**Oggetto: OSSERVAZIONI alla V.I.A. per integrazioni al progetto definitivo del nuovo collegamento ferroviario -**

**Stazione di Bergamo – Aeroporto Orio al Serio. - Codice procedura (ID\_VIP/ID\_MATTM: 5609)**

In riferimento alle integrazioni progettuali di cui all'oggetto, la scrivente sezione di Bergamo di Italia Nostra, presenta le seguenti osservazioni.

*Tabella 4-1 Analisi multicriteria semplificata*

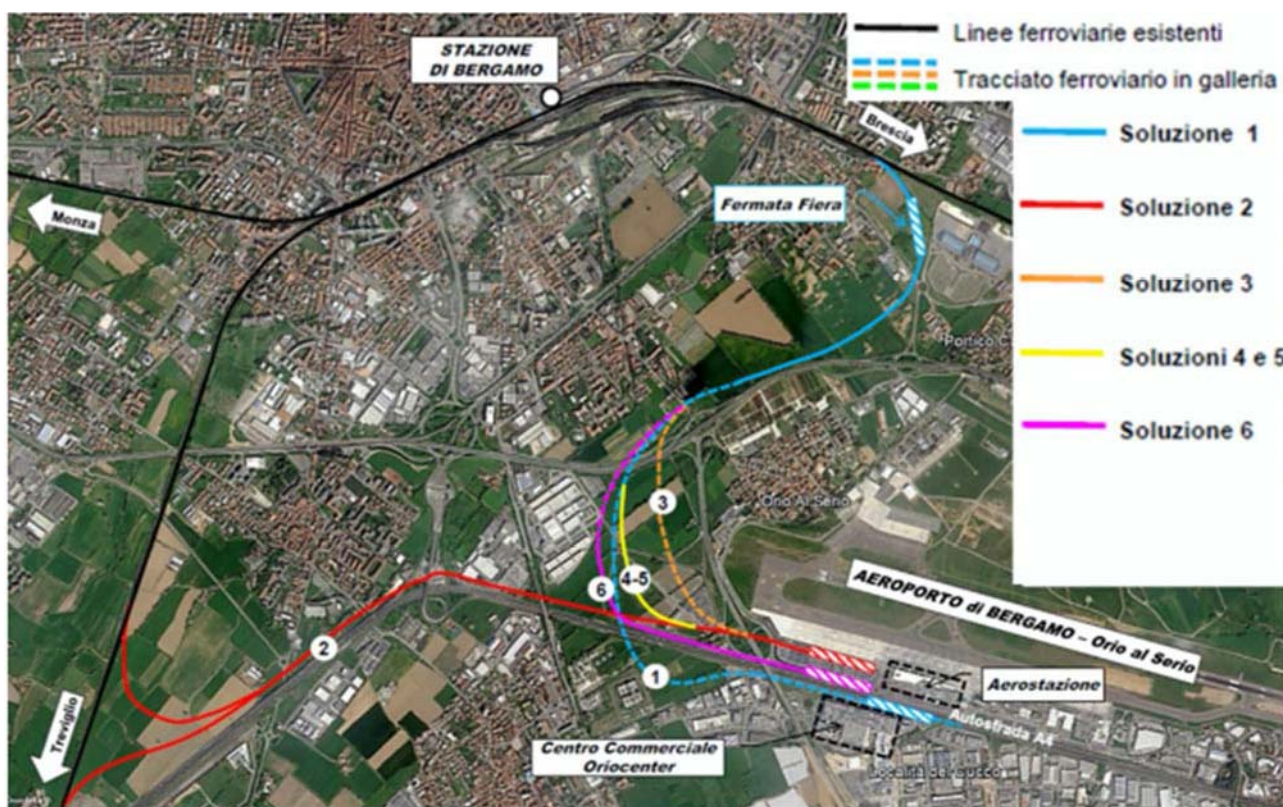
- 1) Gli elaborati integrativi non contengono tuttora, come invece vorrebbe una consolidata procedura di valutazione ambientale, alcuna considerazione sul rapporto costi/benefici per l'ambiente di una infrastruttura così impattante per il territorio che la attraversa. Non sono state fornite valutazioni tecnico-economiche tra le varie soluzioni possibili ventilate inizialmente laddove in modo assai laconico si riportava:

*“Come si evince dagli esiti della succitata analisi multicriteria riportati in Tabella 4-1, la soluzione 6, ovvero il tracciato oggetto del presente studio, è risultata la migliore perseguibile sia in termini techno-economici che ambientali.”*

Con queste parole sono state liquidate le altre soluzioni, rispetto alla soluzione 6 di cui si è poi eseguita la valutazione ambientale. Ma non sono state neanche prese in considerazione, come richiesto da altri stakeholder, altre possibili quali, oltre alla soluzione cosiddetta “0”, quelle con mezzi di trasporto alternativo (p.e. bus elettrici). Ma neppure sono stati forniti ragguagli sui costi della soluzione del completo interrimento, nonostante sia stata una richiesta pervenuta da più parti, Soprintendenza compresa che ben ha motivato il proprio parere. L’unica giustificazione da parte di RFI per escludere l’interrimento è la presenza dello scolmatore del Morla, un manufatto di dimensioni tali che si dichiara genericamente impossibile da spostare o sifonare. Ci sembra quantomeno una spiegazione, se non pretestuosa, poco motivata e che abdica rispetto a scelte che la tecnica moderna ha saputo affrontare e risolvere in situazioni ben più complesse.

*(fotografia tratta dalla Relazione paesaggistica di RFI)*

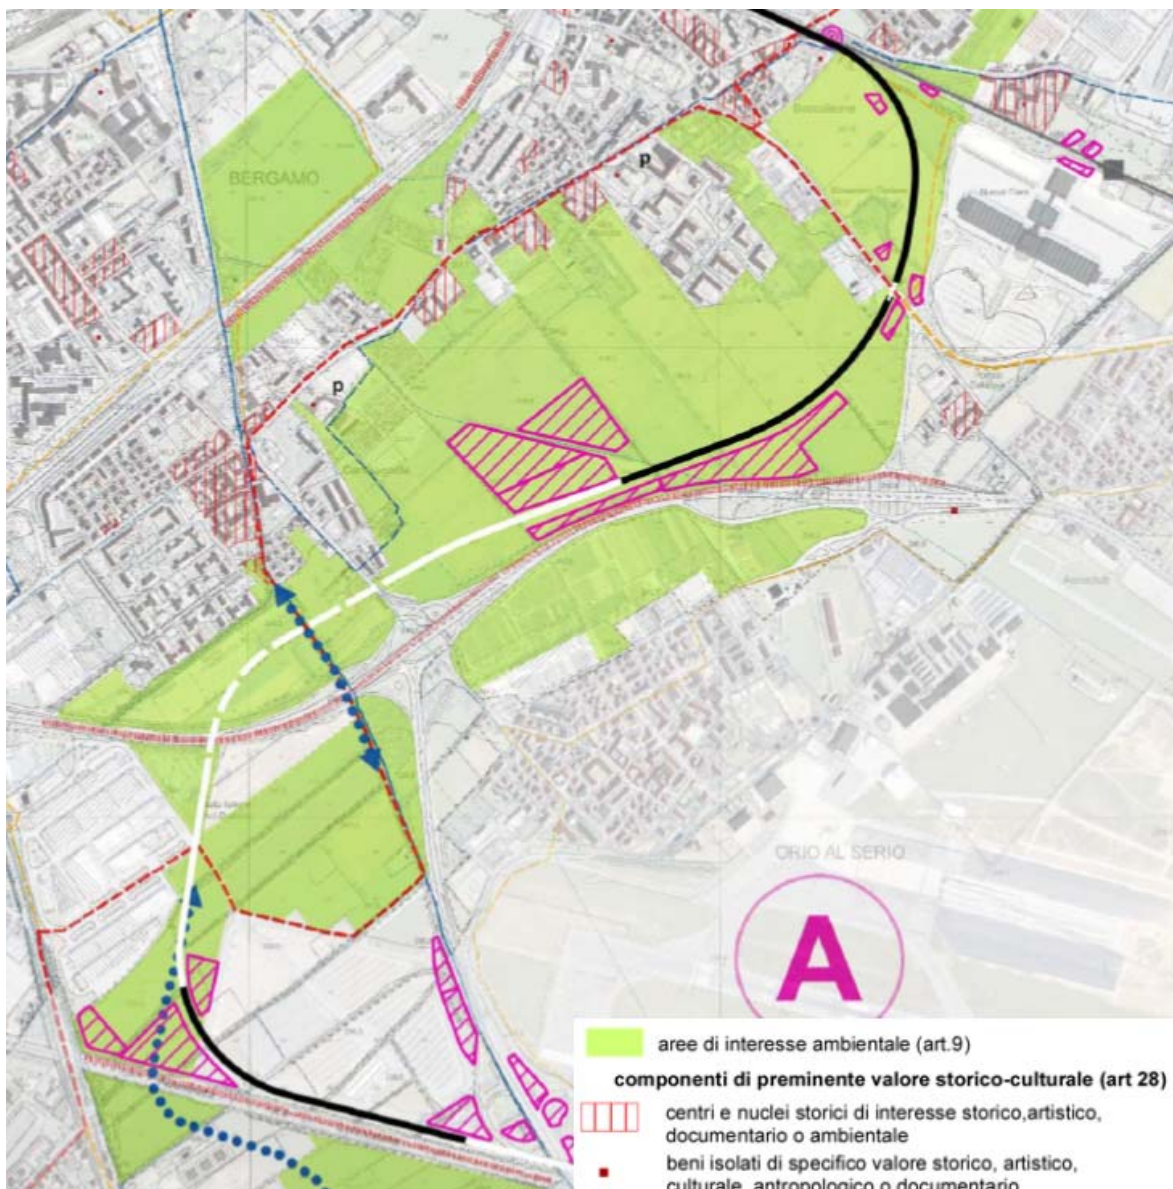
La ferrovia, che in una prima proposta prevedeva un alto terrapieno di 7 metri con sovrappasso della via Lunga e che ora è proposta a raso (in realtà ancora su terrapieno la cui altezza però non è neppure specificata nella Relazione Paesaggistica che pure dovrebbe esaminarne l'impatto anche da questo punto di vista), insieme al previsto prolungamento ad ovest della Via Lunga, costituiscono tuttora una barriera, una cesura irreversibile di questi segni paesaggistici, dell'unitarietà di questo pezzo strategico di "cintura verde" che non a caso gli Enti locali hanno invece deciso di tutelare nella sua continuità.

La valenza storico paesaggistica dell'area è stata solo parzialmente e pretestuosamente riconosciuta nell'integrazione della Relazione paesaggistica (pag. 50) laddove se ne accenna solo per il tratto già previsto in trincea o in galleria e non già per quello a monte in rilevato.

- 6) Né tantomeno viene preso in considerazione l'impatto ambientale sul paesaggio del tortuoso prolungamento della Via Lunga che comporterà, tra l'altro, un gran consumo di suolo agricolo, non quantificato nella Relazione predetta, non valutato neppure con dei fotoinserti, né abbiamo trovato, ma vista la mole dei documenti integrativi prodotti, potrebbe esserci sfuggito, studi di previsione del traffico, visto che costringerà ad allungare i percorsi automobilistici per collegare le due zone del quartiere.

In questa figura non è stata presa in considerazione la variante della Via Lunga.
